KYSTVERKET

Deres ref.:	Vår ref	Arkiv nr	Saksbehandler	Dato
	2021/6849-2		Bjarte Holta	17.06.2021

Tillatelse etter Havne- og farvannsloven til utlegging av flytebrygge - Gnr 70 bnr 26 - Feste - Alver kommune - Vestland fylke

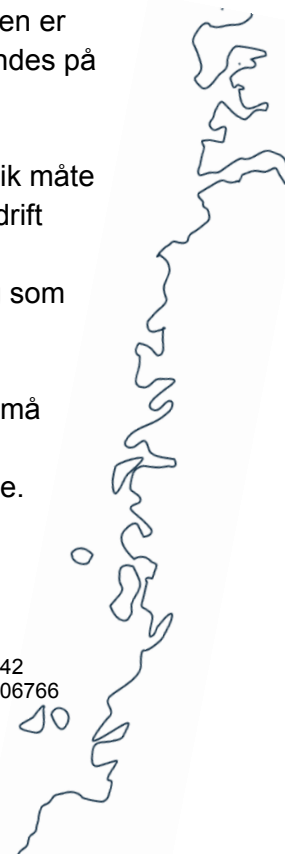
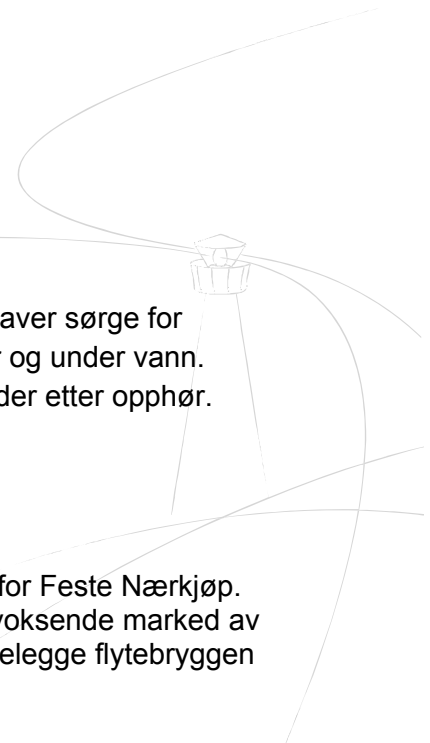
1. Tiltaket skal utføres som beskrevet i denne tillatelsen og vist i vedlagte tegning og kartutsnitt. Flytebryggen må ikke komme lenger ut i farledsarealet enn godkjent kartvedlegg/tegning datert 26.05.2021

Etter en helhetlig vurdering godkjenner Kystverket utlegging av omsøkt flytebrygge, dette betinger at flytebryggen legges ut i samsvar med vedlagt kartskisse. Flytebryggen må ikke under noen omstendigheter plasseres lenger ut mot farleden enn det som fremkommer i vedlagt kart,
